福島第一原子力発電所  
2号機原子炉格納容器内部詳細調査  
補足説明資料

2020年12月8日

東京電力ホールディングス株式会社

# 1. 質問・コメント事項への回答概要（1 / 15）

# 1. 質問・コメント事項への回答概要（7 / 15）

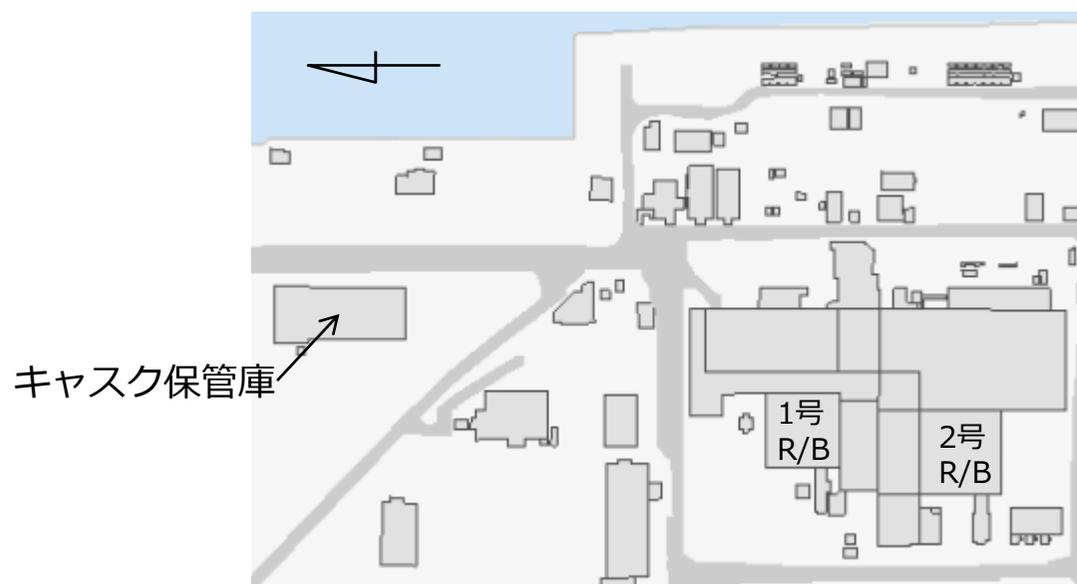
NRA殿ご質問	東電HD回答
<p>バウンダリが完全に損傷（例えば、X-6接続構造外れるなど）した場合の詳細について説明すること。</p>	<ul style="list-style-type: none"><li>• X-6接続構造はペネフランジと4本のクランプ爪で固定してます（爪はステンレス製）。爪は、外力があった場合でも5倍以上の裕度を有しており、十分な強度を有していると考えています。</li><li>• これより、調査設備のバウンダリが大規模に損傷することはないと考えていますが、万が一バウンダリが大規模に損傷した場合は、状況を確認して対策を決定いたします。</li></ul>
<p>バウンダリが損傷した場合において、定期的に報告を受けている建屋からの追加的放出量評価との関連について説明すること。</p>	<ul style="list-style-type: none"><li>• 追加放出量評価との関連はありません。</li></ul>
<p>X-6ペネが損傷した場合に放出される放射性物質の濃度について通常時の漏えい場所からの濃度と違うのか、違う場合はどの程度になると想定しているのか説明すること。</p>	<ul style="list-style-type: none"><li>• PCVガス管理システムの濃度は、通常時と変わらないと考えています。</li><li>• 原子炉直上部と建屋隙間に関しては、PCVからの漏えい箇所が変わることにより、通常時の濃度から変わる可能性はあると考えています。</li><li>• ただし、PCVガス管理システムの排気流量が大きく変わらなければ、PCVからの漏えい量自体に変化はなく濃度変化も小さいと考えています。</li><li>• PCVガス管理システムが停止した際は、今回の実施計画で評価した内容となります。</li></ul>

# 1. 質問・コメント事項への回答概要（14 / 15）

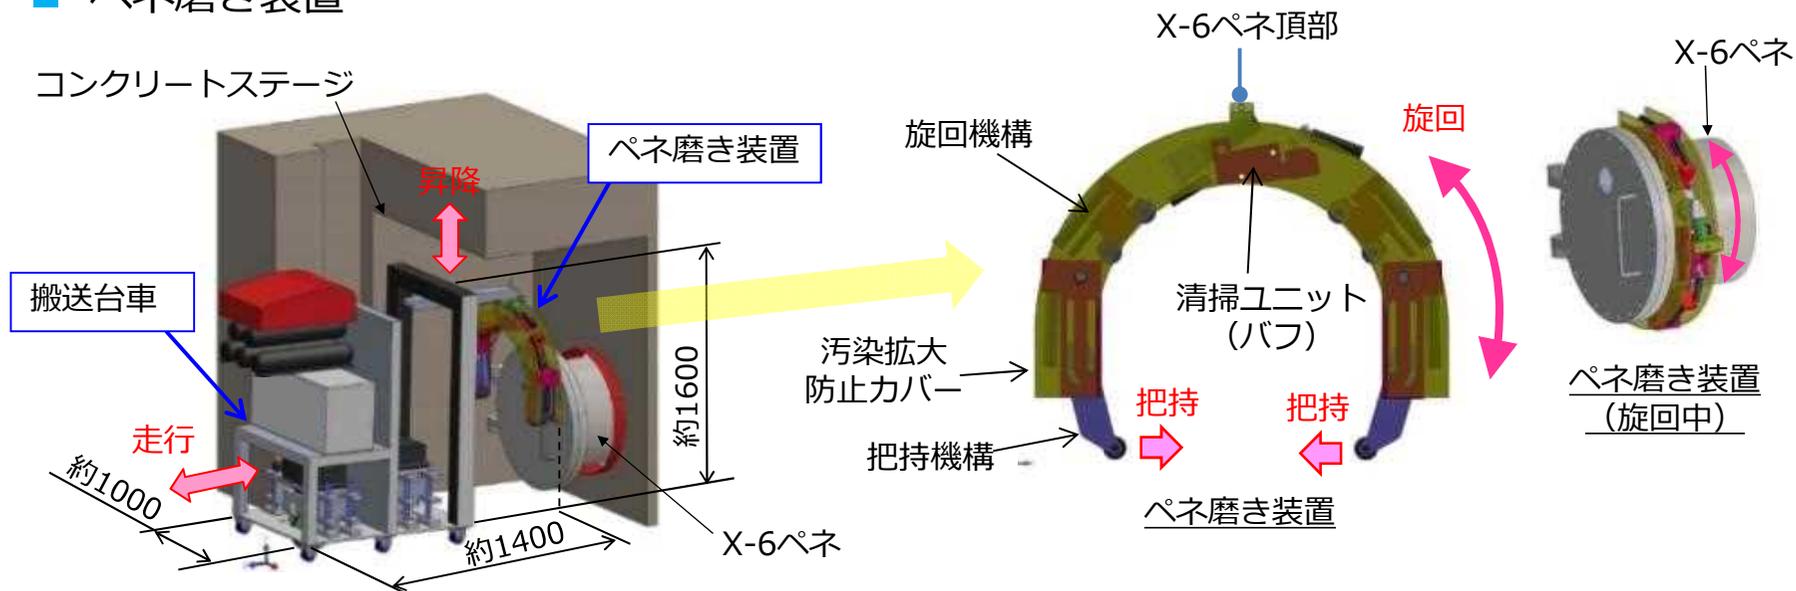
NRA殿ご質問	東電HD回答
2号機において、AWJ作業を実施した場合のダスト飛散の影響に対して更なる知見拡充として、データ拡充試験を実施している内容について説明すること	<ul style="list-style-type: none"><li>• AWJ作業によるダスト飛散に対する更なる知見拡充として、従来よりもダスト飛散を抑制した作業方法として、低圧水による堆積物除去を実施した場合についてデータ拡充試験を実施しています。</li><li>• またあわせて、ダストの沈降を促進するためのスプレーカーテンについて検討しています。</li><li>• 「15. ダスト飛散に対するデータ拡充試験」に詳細を記載します。</li></ul>
バウンダリ損傷時の対応として「損傷が生じた場合には、アクセス・調査装置を 原子炉格納容器から引抜き…」とあるが、装置が損傷して引き抜けない場合の対応について説明すること	<ul style="list-style-type: none"><li>• 「16. アクセス・調査装置 損傷時の対応について」に詳細を記載します。</li></ul>
内部調査の調査項目について、どのような測定を実施するのかを詳しく説明すること	<ul style="list-style-type: none"><li>• 「17. 調査項目について」に詳細を記載します。</li></ul>
アームの実機投入に際し、事業者としてどのような検証や管理を実施して、現場に適用するのかについて説明すること	<ul style="list-style-type: none"><li>• 「18. アームの試験について」に詳細を記載します。</li></ul>
耐震性の考え方及び評価について説明すること	<ul style="list-style-type: none"><li>• 「19. 耐震性の考え方と評価について」に詳細を記載します</li></ul>

### 3. フランジ部の取り合いについて

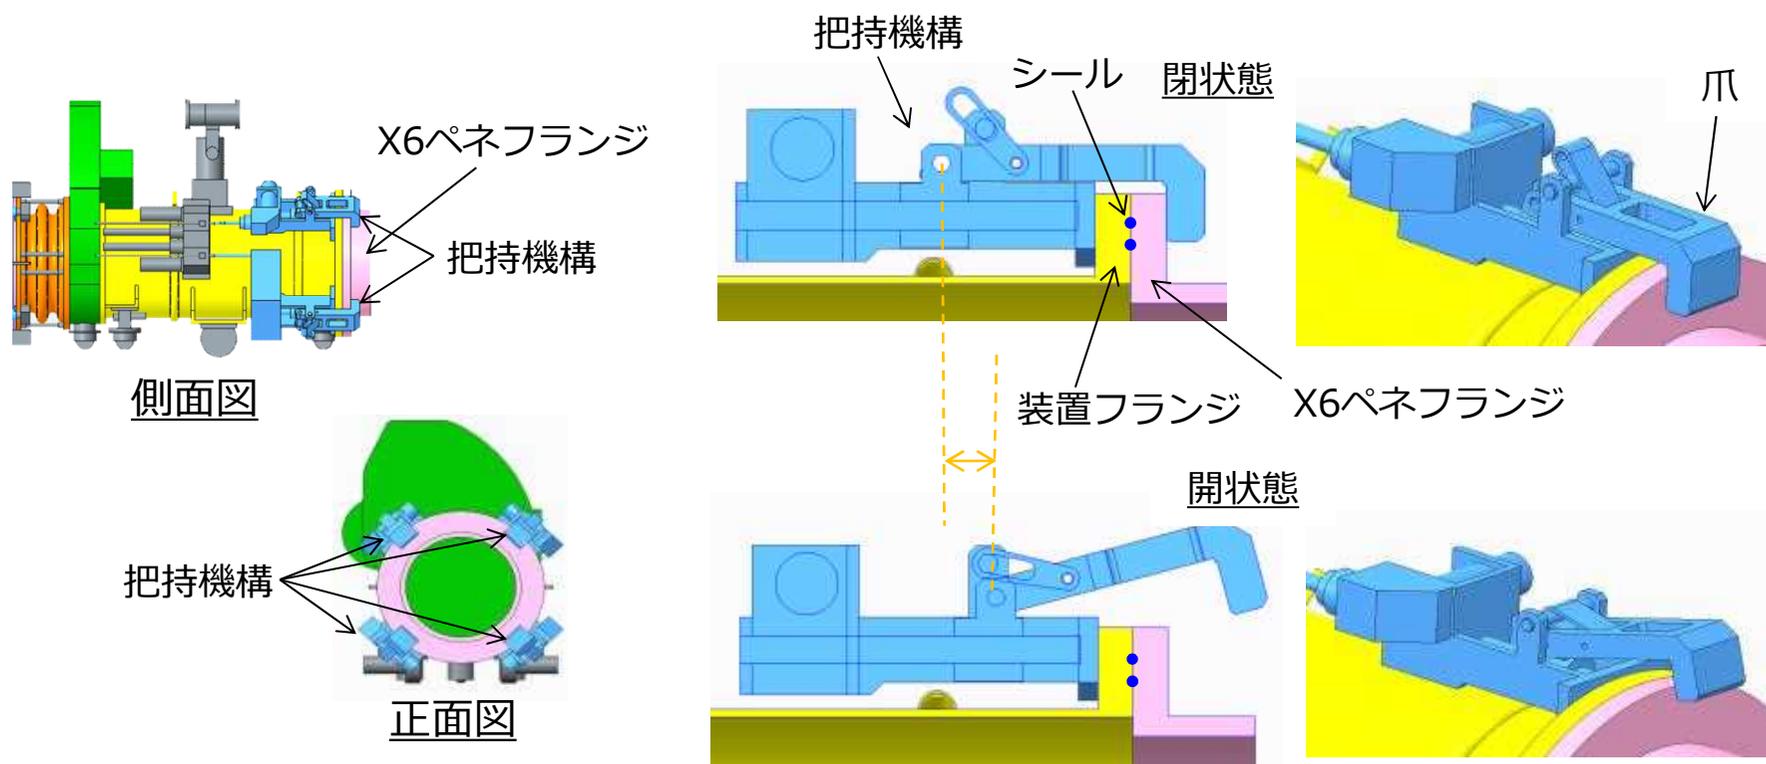
NRA殿ご質問	東電HD回答
装置の接続、取外しを行う部位はどのような構造か（フランジ取合い等）を説明すること	<ul style="list-style-type: none"><li>フランジ取合いです。「3.フランジ部のとりあいについて」に取り合い部の構造を回答します。</li></ul>
隔離弁の仕様を説明すること	<ul style="list-style-type: none"><li>「4.隔離弁の仕様について」にて回答します。</li></ul>
排気フィルタの仕様を説明すること（どこまで放射能濃度を落とせるのか）	<ul style="list-style-type: none"><li>「5.作業エリアからの排気の監視について」に排気の監視方法および排気フィルタの仕様を記載しました。ダストは3/10000に低減できます。</li></ul>
PCV内の干渉物とは何か説明すること	<ul style="list-style-type: none"><li>CDRレール、レールサポートです。「6.PCV内干渉物について」に詳細を記載しました</li></ul>
窒素置換する際、作業員が接近するのか（その場に居るのか）説明すること	<ul style="list-style-type: none"><li>配管の接続やバルブの操作は作業員が装置に接近して実施し、気体の置換中は離れる運用とします。</li><li>被ばくについては、大部分の作業は線量率は5mSv/h以下のエリアで行い、作業時間が短時間となるよう習熟訓練を行います。X-6ペネ前の放射線量率の計測結果を「7.X-6ペネ前の雰囲気線量について」に記載しました。</li><li>また、接続管に追加遮へいを設置して、雰囲気線量の低減を図ります。</li></ul>

- X-6ペネフランジと装置のフランジは、把持機構により接続します。
- 遠隔操作で装置をX6ペネフランジに位置決めし、装置のフランジを接触させた状態で、4ヶ所の把持機構の爪を閉じることにより、両フランジを固定します。
- 爪の開閉は遠隔自動で実施します。

## 8. 2重シールのリーク確認について

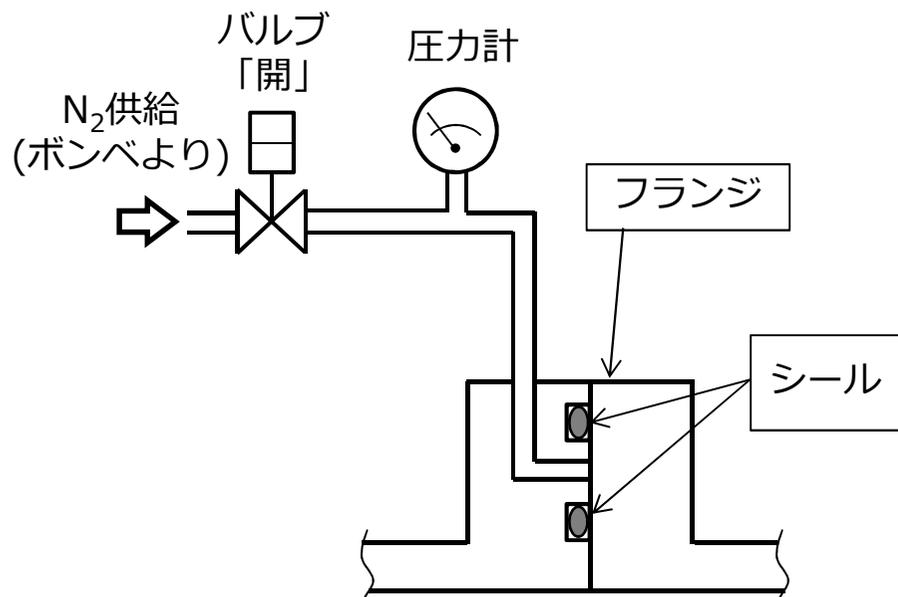
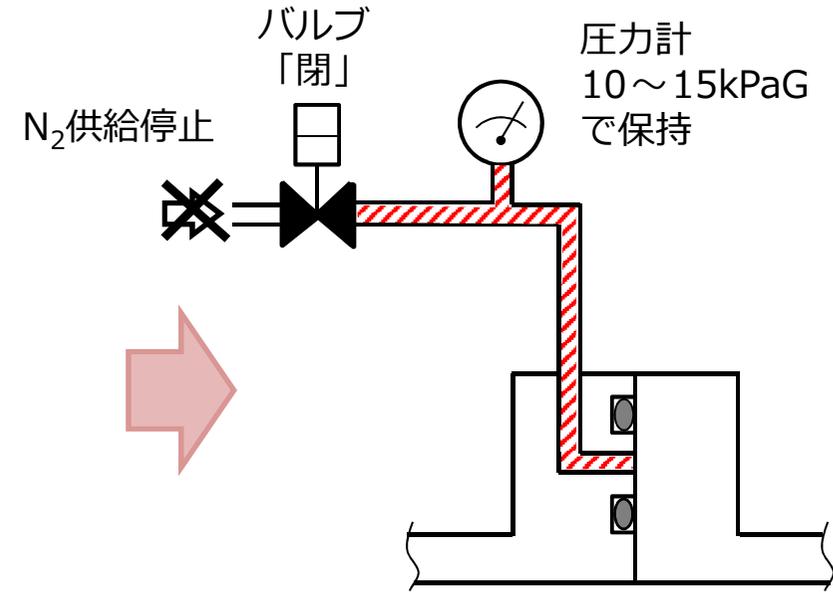
NRA殿ご質問	東電HD回答
<p>ロボット搬入部屋は何で（どんな気体で）加圧するのか追記すること</p>	<ul style="list-style-type: none"> <li>窒素で加圧します。18-PG3-043（作業ステップ）に追記しました</li> </ul>
<p>2重シールはどのような構造で、どのように漏えいのないことを確認するのか説明すること</p>	<ul style="list-style-type: none"> <li>シール間を加圧して、圧力を確認します</li> <li>詳細を「8.2重シールのリーク確認について」に記載します</li> </ul>
<p>X6ペネ内の堆積物とは何か、現状どのようにになっているのか説明すること</p>	<ul style="list-style-type: none"> <li>堆積物は、CRD交換機のケーブル由来のもの（被覆等）と思われます</li> <li>詳細を「9.X-6ペネ内堆積物について」に記載します</li> </ul>
<p>堆積物除去装置のドーザーとはどのようなものか説明すること</p>	<ul style="list-style-type: none"> <li>「2.装置仕様について（5/11）」に概念図を追加しました</li> </ul>
<p>X-6ペネの厚さ、ボルト仕様を説明すること</p>	<ul style="list-style-type: none"> <li>材質：低合金鋼</li> <li>厚さ：55mm（フランジ部が45mm）</li> <li>ボルト：M16×24本</li> </ul>
<p>各設備の据え付け時に行う漏えい確認については、事前にモックアップにて気密性が確保できることを確認しているのか記載すること</p>	<ul style="list-style-type: none"> <li>モックアップ試験時に気密性を確認したものを現地に据え付けします。</li> <li>設置時の漏えい確認では「漏えいがないこと」を確認いたします。</li> <li>漏えいを確認した場合にはボルト増し締め，コーキングで対応します。</li> </ul>

- 2重シール間を加圧して、バルブで系統の圧力を保持し、圧力計で漏えいがないこと確認します。

窒素を供給し、圧力計で圧力降下がないことを確認する。

# 1 3. 装置接続部のシールについて (1 / 4)

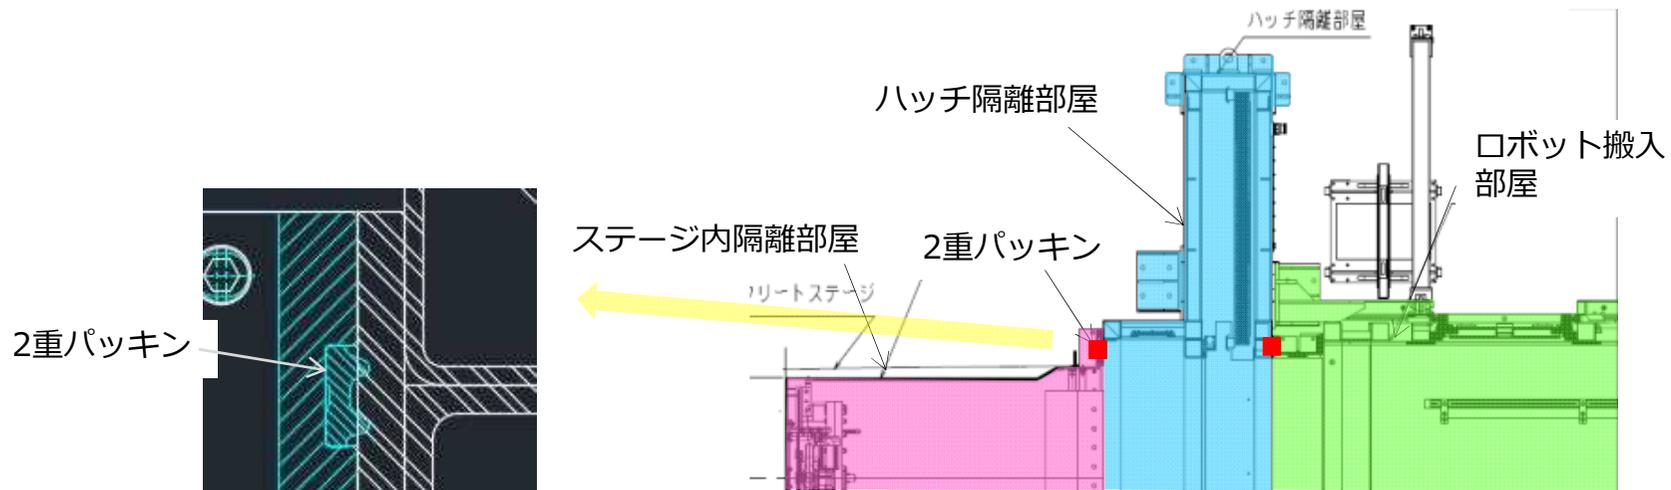
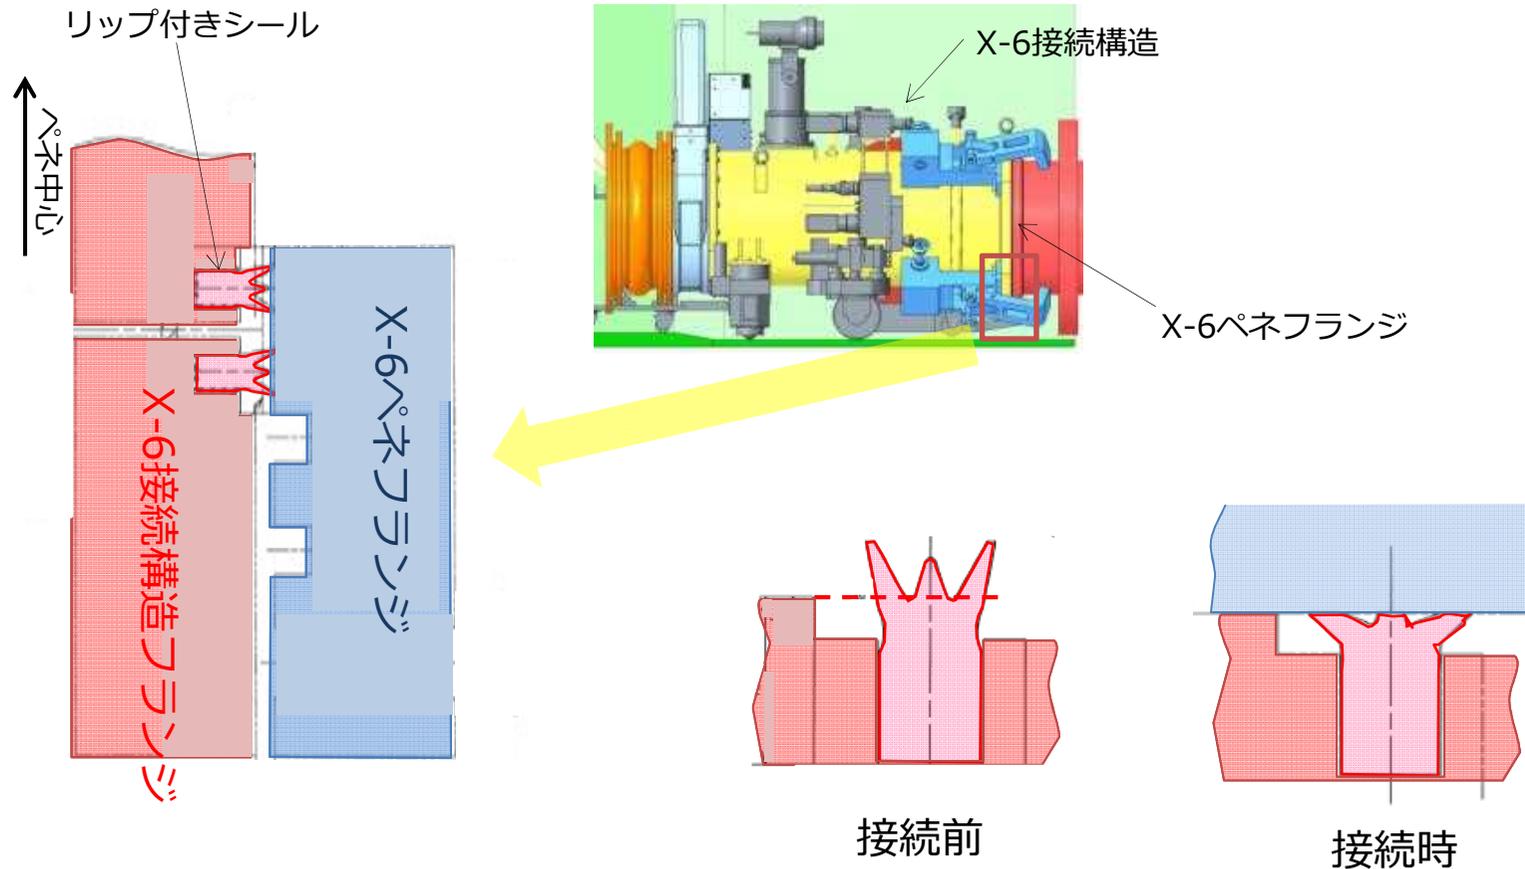
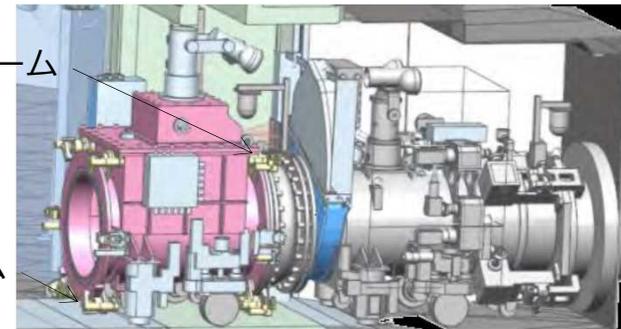
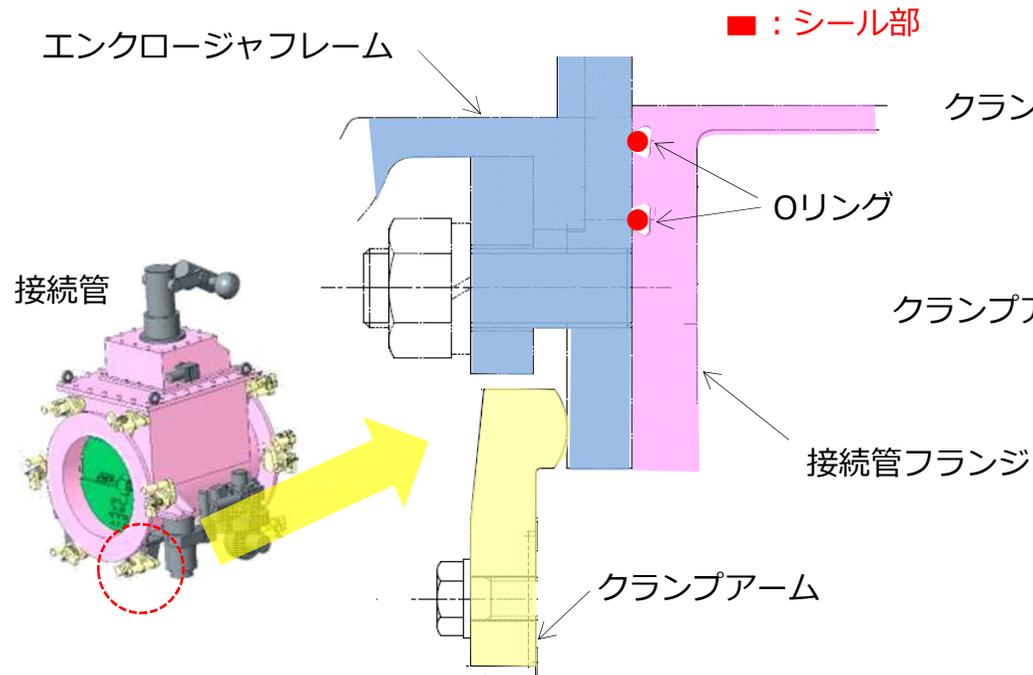
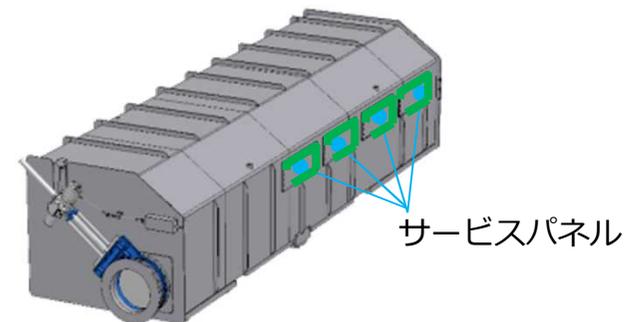
NRA殿ご質問	東電HD回答
<p>補足説明資料P41のX-6ペネとステージ内隔離部屋の接続については、より詳細に説明すること。</p>	<ul style="list-style-type: none"> <li>「13.装置接続部のシールについて (1/4)」に詳細を記載します。</li> </ul>
<p>エンクロージャ設置の際に漏えい確認をしない理由について説明すること。(調査時は窒素封入をするので、漏えい確認は必要なし?)</p>	<ul style="list-style-type: none"> <li>エンクロージャと接続管の接続部については、2重Oリング間を加圧して漏えい確認を行います。</li> <li>エンクロージャ本体は溶接構造物のため、直前のモックアップ試験で漏えい確認を行い、健全性を確認します。</li> </ul>
<p>内部調査時に窒素封入する理由について説明すること。</p>	<ul style="list-style-type: none"> <li>デクスタの結露防止(連続供給)、アームの洗浄、カメラの洗浄(間欠供給)のため、窒素を封入します。</li> </ul>
<p>PCV内の干渉物撤去はあるのでしょうか? 有る場合は、AWJによる作業であれば、AWJの仕様、作業ステップでどのタイミングで実施するのか、該当の干渉物とは何を想定しているのか説明すること。</p>	<ul style="list-style-type: none"> <li>「6.PCV内の干渉物について」に記載します</li> </ul>

ゲートシール、セパレートブーツ（上下）でペネの側面を挟み込んでシールします。

- ステージ内隔離部屋とハッチ隔離部屋
- ハッチ隔離部屋とロボット搬入部屋  
フランジ部の2重パッキンでシールします。

- X-6ペネとX-6接続構造  
フランジ部の2重リップ付きシールでシールします

- X-6接続構造と接続管、接続管とエンクロージャ
- エンクロージャ背面パネル  
フランジ部の2重Oリングでシールします。

## 2.1. 水素滞留のリスクについて

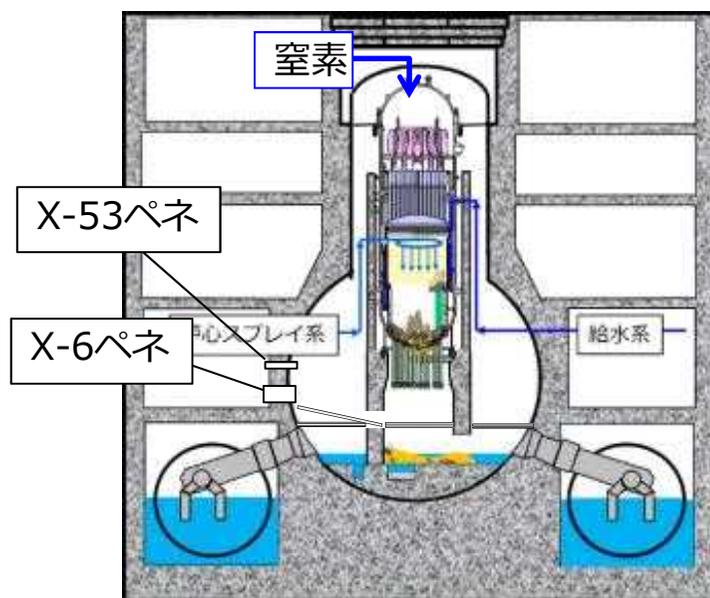
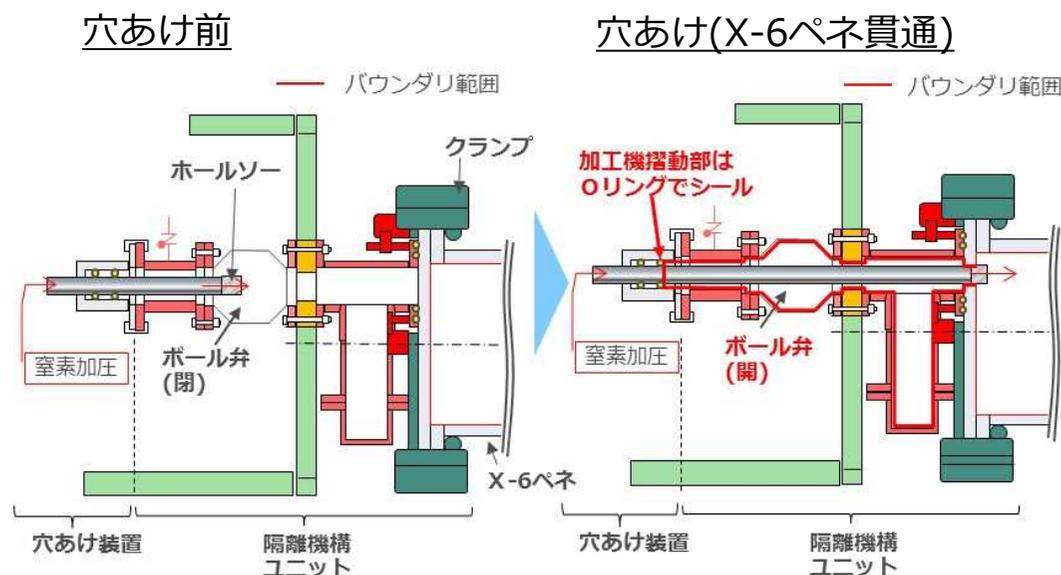
NRA殿ご質問	東電HD回答
1号機では窒素封入の目的として「残留水素の爆発防止」が記載されているが、2号機の方にはない理由を説明すること	<ul style="list-style-type: none"><li>「20. 水素滞留のリスクについて」に詳細を記載します。</li></ul>
AWJによるPCV内干渉物撤去により、ペDESTアル等の主要構造物に要求される機能へ影響はないか説明すること	<ul style="list-style-type: none"><li>最も懸念されるのは、X-6ペネ内におけるレールガイド切断時にX-6ペネを損傷させ、PCVバウンダリへ影響を与える点になります。</li><li>本件については、実機を再現したモックアップを実施し、レールガイド切断後のAWJ噴流をレールにて受けることにより、X-6ペネへ影響を与えることなく切断可能であることを確認しております。</li><li>アーム型アクセス・調査装置によるAWJ作業については、今後実施予定の実機を再現したモックアップにおいて、作業により主要構造物に要求される機能への影響がないことを確認していく計画です。</li></ul>
アクセスルート構築作業時の排気の監視方法について説明すること	<ul style="list-style-type: none"><li>「21. アクセスルート構築作業時の排気の監視について」に詳細を記載します。</li></ul>

- PCV内における水素滞留リスクに対しては、現在RPV頂部より窒素を注入し、PCV内を不活性雰囲気を維持している。PCVガス管理設備においても、至近1年間の水素濃度は最大でも0.11vol%と低濃度であることを確認している。
- PCV内部調査で使用するX-6ペネやスプレイカーテンで使用するX-53ペネについては、PCVと接続している箇所はPCVに対して常時開放されている状態であり、当該ペネ内は既に窒素に置換されたものと判断している。
- なお、初めてX-6ペネを加工した2016年12月の作業においては、水素爆発防止のために加工機内を窒素置換した上で問題なく加工が完了している。
- 上記から、X-6ペネやX-53ペネについては水素滞留リスクはないものと判断している。
